HÄMEENPUISTO

SATAKUNNANKADUN LIITTYMÄ (306)

LIIKENNEVALOT

OPASTIN- JA ILMAISINJÄRJESTELYT
MK 1:500

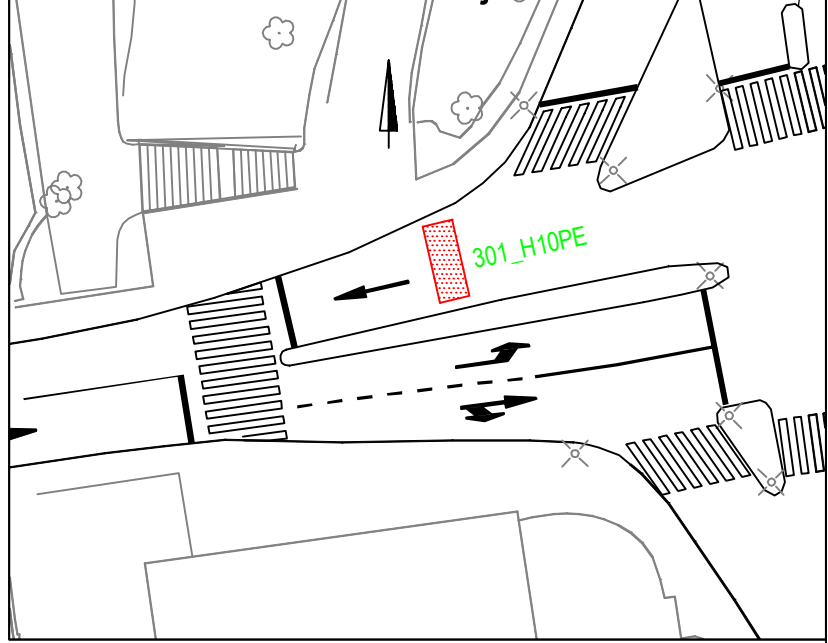
Pakkoetuussilmukka kojeella 301

Lisätty pakkoetuussilmukka, 8.2.11 PT Päivitetty ajoratamaalukset, 2.9.13 SM

LIIKENNEVALOMUUTOKSET v.2011
Kojeuusintojen yhteydessä
306

- * jaetaan kahdeksi liittymäksi kojeella
- * lisätään bussietuussilmuissuunittelu laite

- * jk-ryhmät yhdistetään
- * ryhmäjärjestys muutetaan

- * nimet muutetaan
- * lisätään valopilkut opastimiin A1,B3,D1,K2,L3

- * nimet muutetaan
- * A40 poistetaan
- * K25 (vanha D25) poistetaan
- * A90 jaetaan kaistakohtaisiksi A85-1 ja -2
- * K60 jaetaan kaistakohtaisiksi K60-1 ja -2

LIIKENNEVALOMUUTOKSET v.2014
P-opasteiden rakentamisen yhteydessä
306

- * lisätään 2 kpl portaaleja (yht.käyttö liva+vitoitus ja/tai valaistus)
